糾 正 案 文

壹、被糾正機關：台灣電力股份有限公司、經濟部。

貳、案由：國內學術界於九〇年代已發現臺灣北部區域為拉張構造環境，正斷層即為活動斷層，台灣電力股份有限公司辦理核四廠址地質調查過程，卻長期忽略該等陸域斷層以及向海域延伸的可能性，致未能及時發現並評估海域斷層對核能電廠的影響；福島核災後，經濟部及台電公司於102年及103年所完成相關地質調查，既引用經濟部中央地質調查所98年報告的附圖，並於報告中載明核四廠外海存在一條長約90公里的活動正斷層，猶仍未全面進行深入調查及討論，攸關核四廠安全甚鉅，確有違失。又，台灣電力股份有限公司對於核四廠申請建廠前發現之不連續剪裂或擾動帶，及建廠期間發現之剪裂密集帶等本質上為斷層之地質弱帶，不僅未進一步深入探查，反而於報告中將這些斷層以「低速帶」、「S構造」等名詞模糊稱之，且於地基開挖時未特別注意地質情形，逕以混凝土回填，顯有混淆視聽及規避審查之嫌，亦有違失，爰依法提案糾正。

附圖一-1 大台北地區特殊地質災害調查與監測第二期：台灣東北海域地質及地球物理資料彙編與分析(2/4)
(地調所，98年12月)

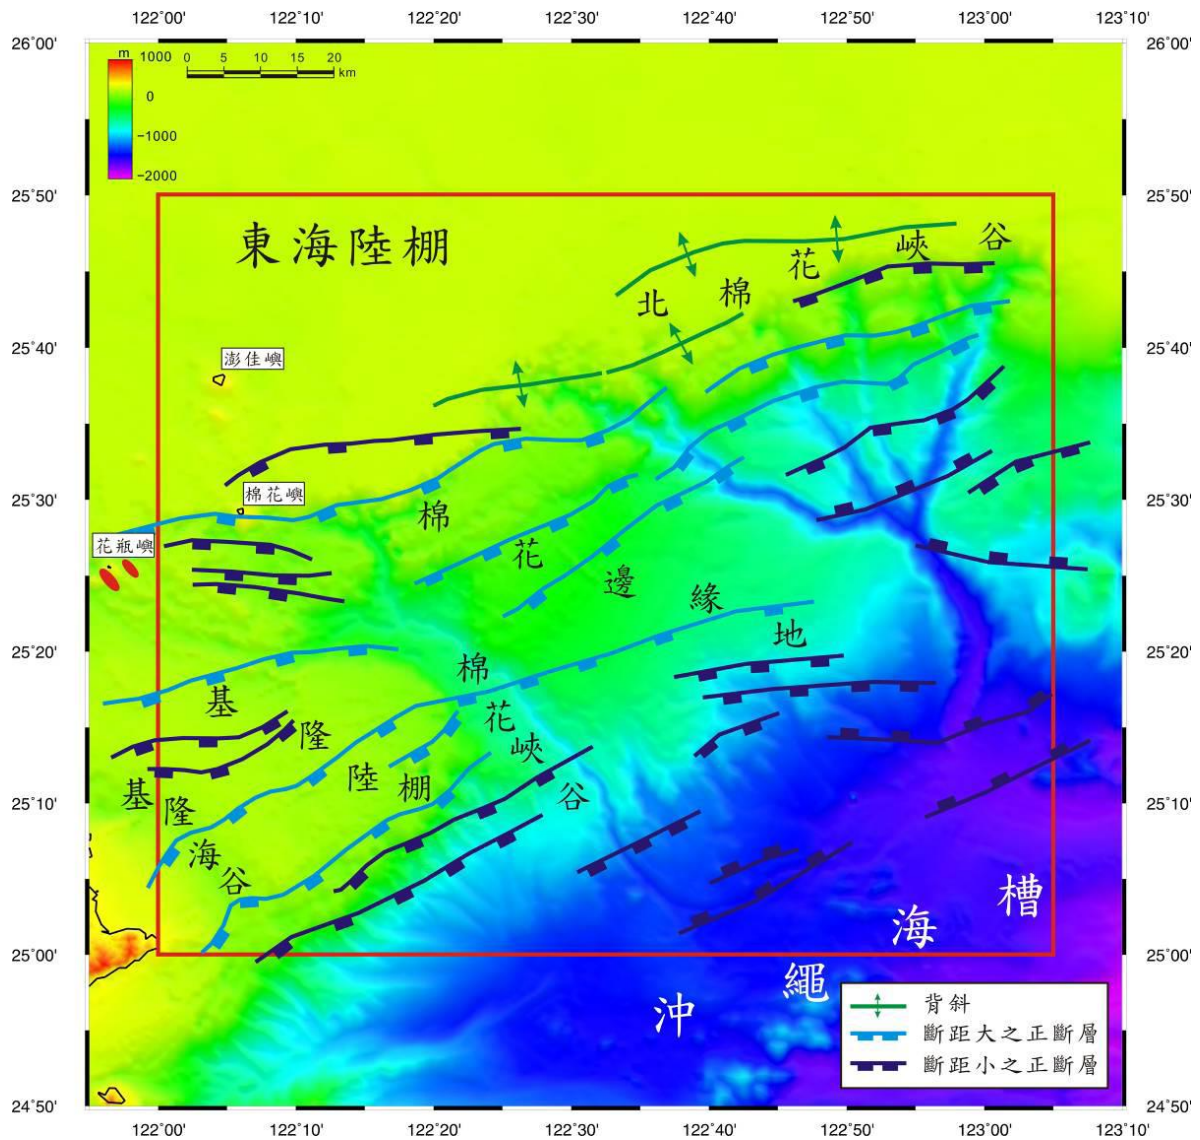
(三)經查，地調所98年度委辦計畫期末報告書⁴之研究成果：「98年研究區域為基隆外海之棉花嶼及北棉花峽谷海域，本區域主要受菲律賓海板塊往西北隱沒於歐亞板塊的影響，為張裂的環境(Lee and Wang, 1988; Teng, 1996)」、「圖3-8、本計畫經綜合解釋各項資料後所繪製的棉花嶼及北棉花峽谷海域地質構造分佈圖。淺藍色表正斷層具有較大的斷層斷距，並於部份海床可見斷層崖。研究區內最長的正斷層長約90公里，有6至7條長約50公里左右的正斷層，其餘的小正斷層，其側向延伸皆在20~10公里左右。(詳附圖一-1)」，已明確指出核四廠外海存在一條長約90公里的正斷層，惟該報告的研究區域並未涵蓋近海部分。

附圖一-2 核四地質調查安全評估報告(經濟部，102年11月)

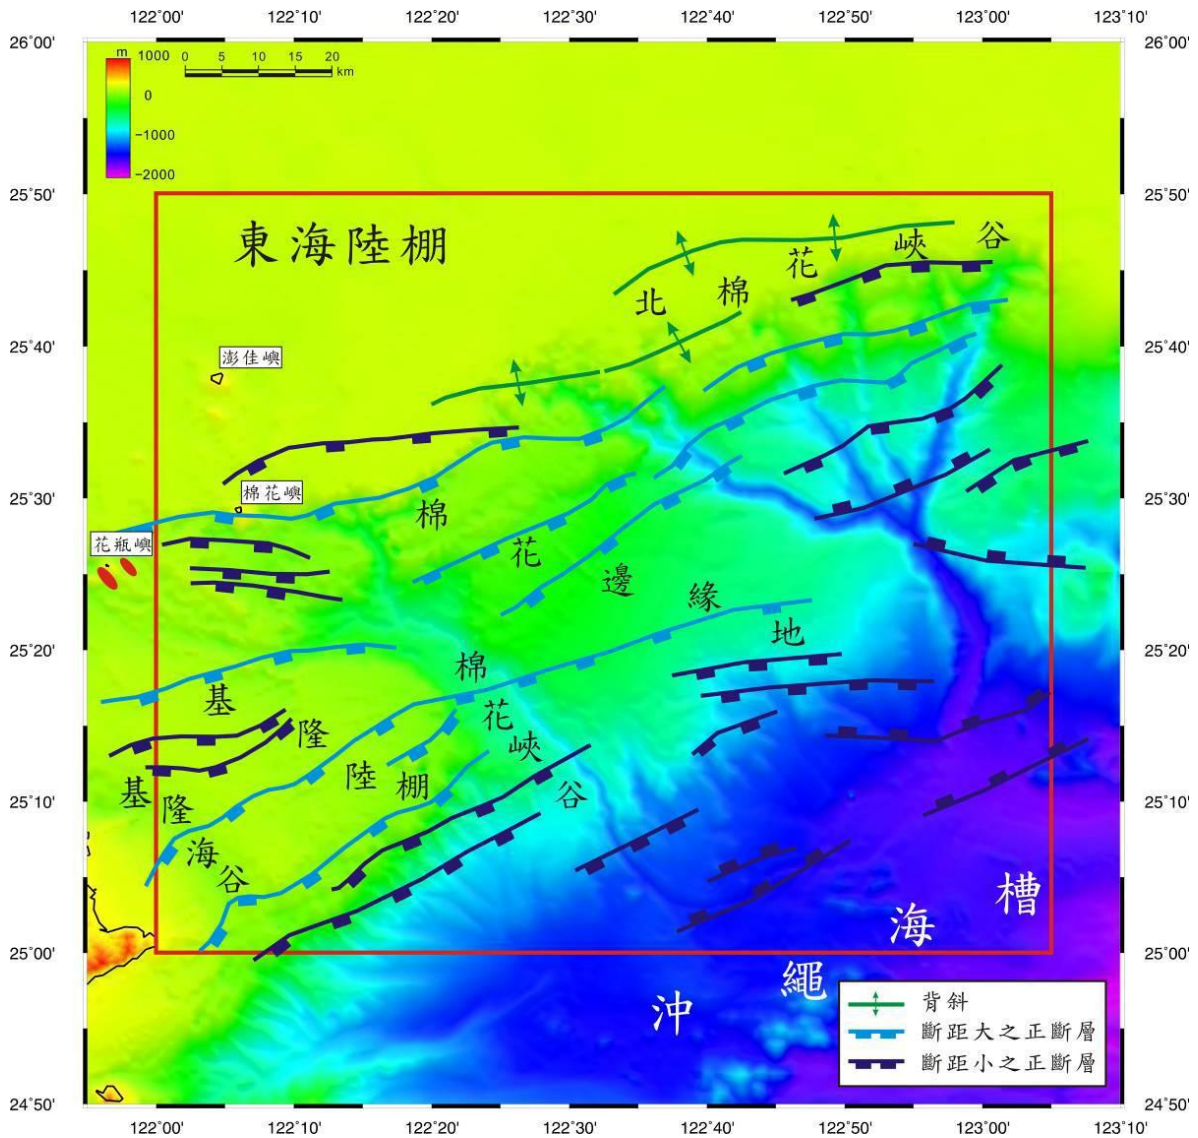
(五)經濟部102年「核四地質調查安全評估報告」雖指出，「在海域線型分析上，線型5、7、9、10推測有可能為正斷層構造；線型2推測為澳底斷層向外海之延伸；線型3推測為蚊子坑斷層向外海之延伸；線型4應為龍洞斷層向外海之延伸；線型1則無法判斷是否為構造線；線型6為受侵蝕作用所形成之線型，與構造無關」、「線型8為可能具有活動性的線型……最靠近核四廠的距離約10.44公里……不會再進一步地往西向內陸延伸」(第5-2-4節小結第4、5項，線型分布詳附圖二-1)，然因無法正確定義海域的構造特徵，因此該報告均以線型稱之，且對於核四廠址近岸淺水區域亦未調查，亦無法釐清陸域斷層與海域線型間之關係。該報告雖引用地調所98年報告「圖3-8」(詳附圖一-2)，並載明「本區內有6至7條長約50公里左右的正斷層，最長的正斷層長約90公里，其餘的小正斷層，其側向延伸皆在10~20公里左右」

(第3-3節(二)，頁22)，惟並未對該長約90公里的正斷層進行調查，亦未釐清上述「線型」與該圖斷層之相互關係。

附圖一-3 核四計畫廠區S斷層構造及附近海域線形構造特性
之後續補充地質調查工作-海域地球物理探查成
果報告定稿本(中興公司, 103年12月)

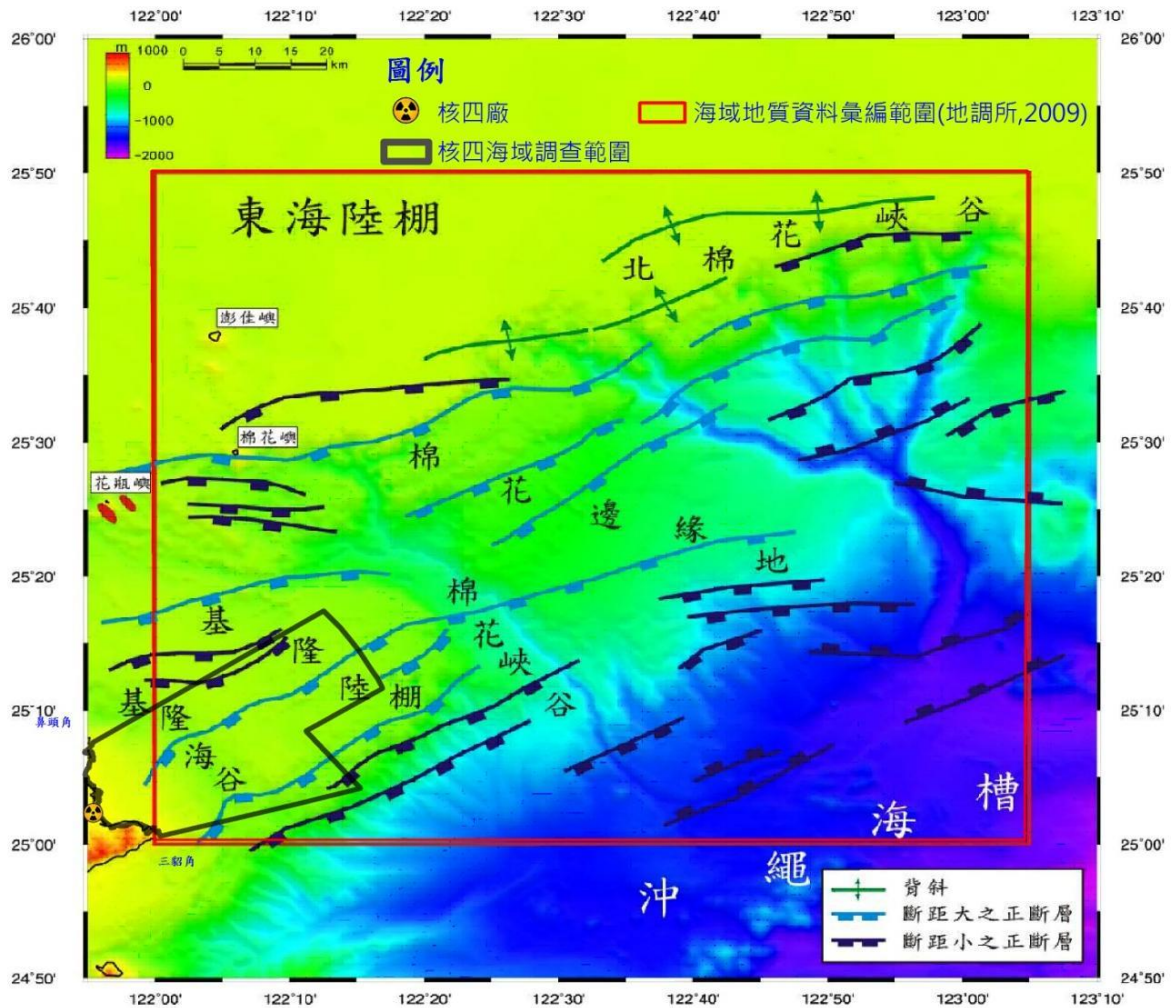
(六)103年12月中興工程顧問股份有限公司(下稱中興公司)完成「核四計畫廠區S斷層構造及附近海域線形構造特性之後續補充地質調查工作-海域地球物理探查成果報告」對於上述10條線形構造特性進一步發現(詳附圖三)：「線型1、線型4、線型6(包括6a、6b及6C)及線型7並非斷層構造；線型2可能為澳底斷層之延伸，但於離岸約2公里即停止，並與斷層F2不相連；線型3可能為蚊子坑斷層之延伸，但於離岸約3公里即停止，並與斷層F3不相連；線型8可分段為斷層F7及斷層F8；線型9為斷層F6；線型10為斷層F4；線型10e為斷層F5；線型5及線型10b、10c、10d、10等則不在本工作測線調查涵蓋區；此外，斷層F1為本工作判釋出之斷層構造線，依斷層走向延伸性推估，應為陸域枋腳斷層之延伸，惟僅延伸約2.5公里。」該報告亦引用地調所98年報告「圖3-8」，並套繪「核四海域調查範圍」(詳附圖一-3)，亦載明「本區內有6至7條長約50公里左右的正斷層，最長的正斷層長約90公里，其餘的小正斷層，其側向延伸皆在10~20公里左右」(第2.1.2節，頁2-4)，惟對於該長約90公里的正斷層亦未進一步全面調查或討論。

附圖三、核四計畫廠區S斷層構造及附近海域線形構造特性之後續補充地質調查工作-海域地球物理探查成果報告定稿本(中興公司, 103年12月)

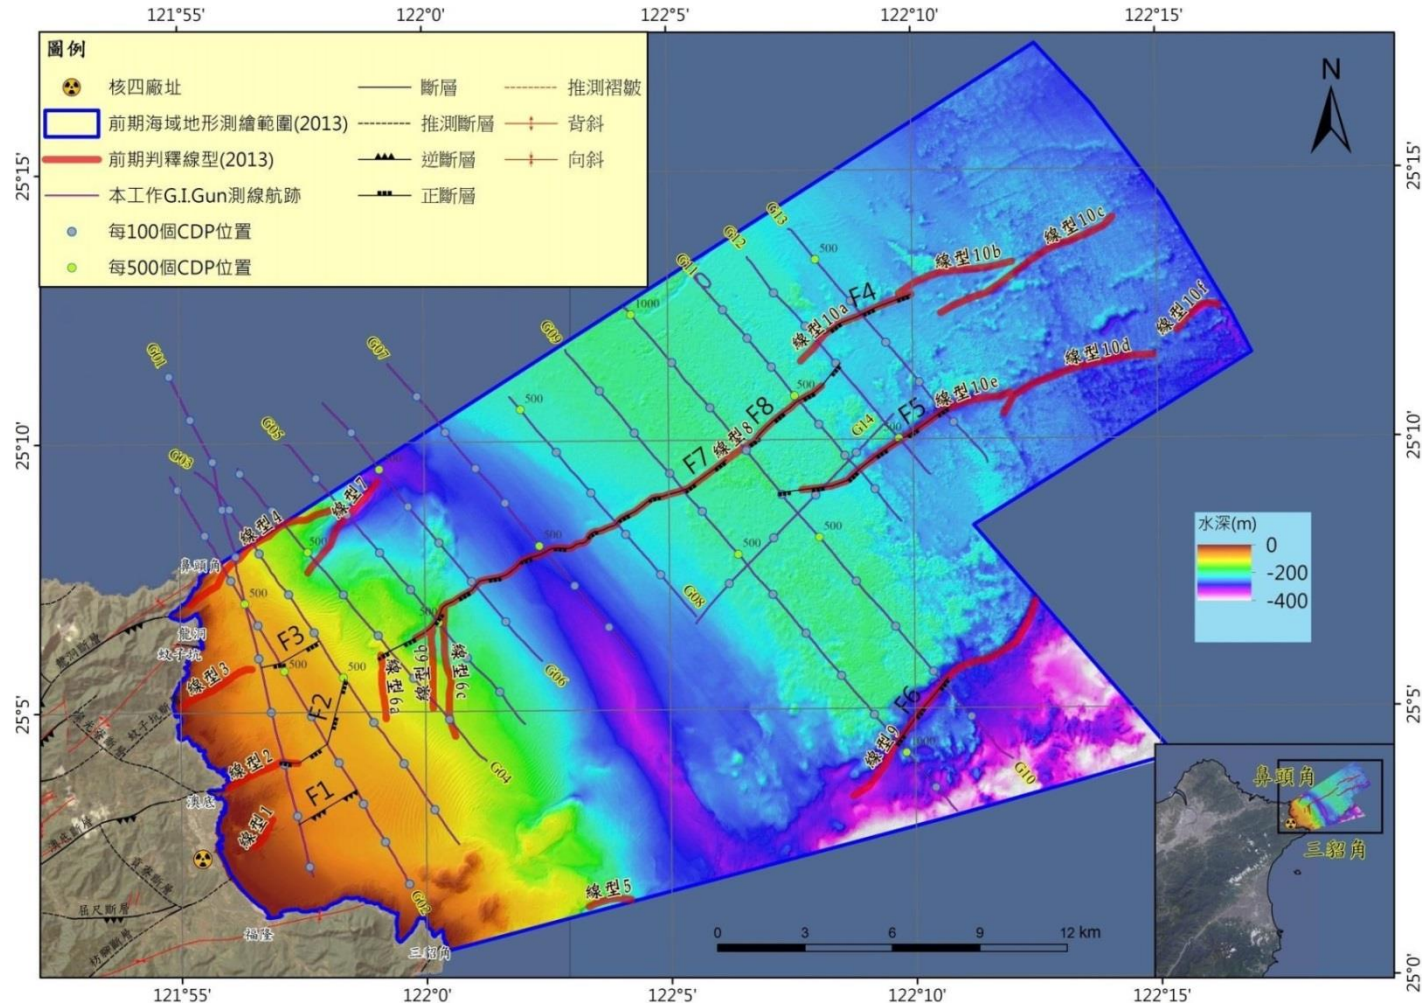
(七)迄至108年9月2日「核四廠區附近海域地質資料討論會」會議結論為：(1)海域的F4、F5、F6、F7、F8等斷層應為活動斷層，F2斷層不排除為活動斷層。(2)F4(包含線型10a, 10b, 10c)、F7、F8等斷層可連為一條斷層，F2斷層不排除與F4、F7、F8等斷層連結。
